ZARZĄD DRÓG MIEJSKICH

Dotyczy: postępowania prowadzonego w trybie przetargu nieograniczonego na:
Przebudowa skrzyżowania ul. Marynarska – Wołoska – Rzymowskiego w ramach realizacji zadania budżetu partycypacyjnego 2018 r. pn. „Przeście dla pieszych przez ul. Marynarską na rondzie UE przy Galerii Mokotów”.

Numer postępowania ZDM/UM/DZP/83/PN/71/19.

Istniejące:

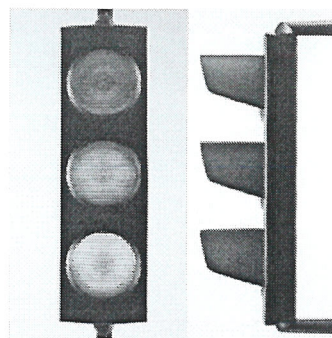
7. Prosimy o informację czy Zamawiający wyrazi zgodę by projektowane do zamontowania nowe latarnie sygnalizacyjne różniły się wzorniczo od istniejących na skrzyżowaniu?

Odpowiedź 7: Zamawiający wyraża zgodę.
